**Avis délibéré
de la Mission régionale d'autorité environnementale
Provence-Alpes-Côte d'Azur**

**sur le projet de centrale photovoltaïque au sol Tensol Revest
sur la commune du Revest-Saint-Martin (04)**

**N° MRAe
2021APPACA51/2952-2953**

Figure 4: Synthèse des enjeux écologiques - Source : étude d'impact

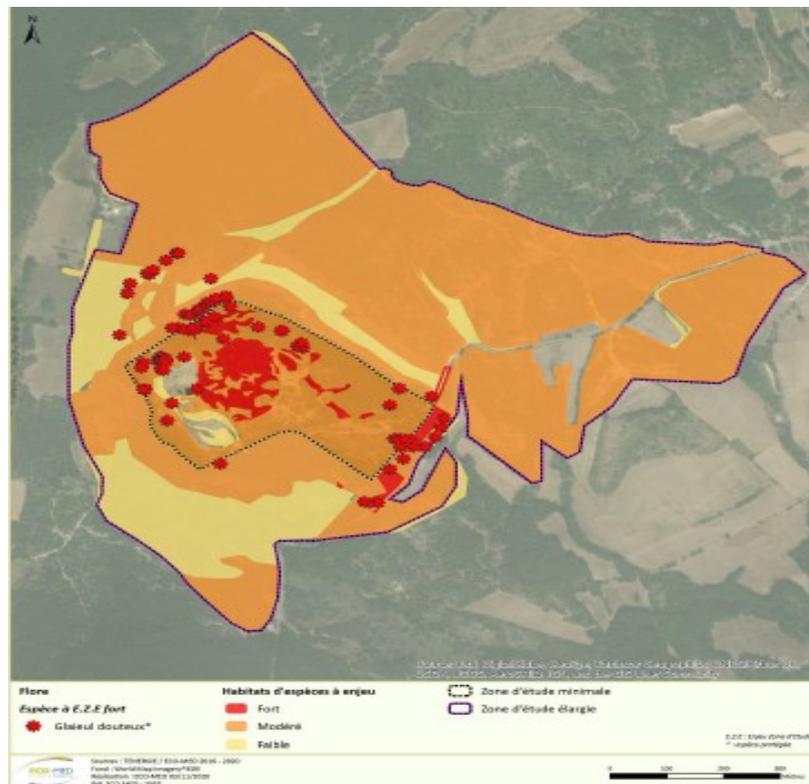
L'analyse de l'état initial, détaillée et illustrée par une cartographie de qualité, permet globalement une bonne compréhension de la richesse écologique du secteur potentiellement affecté par le projet. On notera toutefois le caractère relativement ancien de certaines prospections écologiques (remontant à

2016), ainsi qu'une certaine discordance concernant l'évaluation des EZE entre l'étude par compartiment biologique, et le tableau récapitulatif en fin de chapitre.

La MRAe recommande de préciser la validité des prospections écologiques datant de 2016.
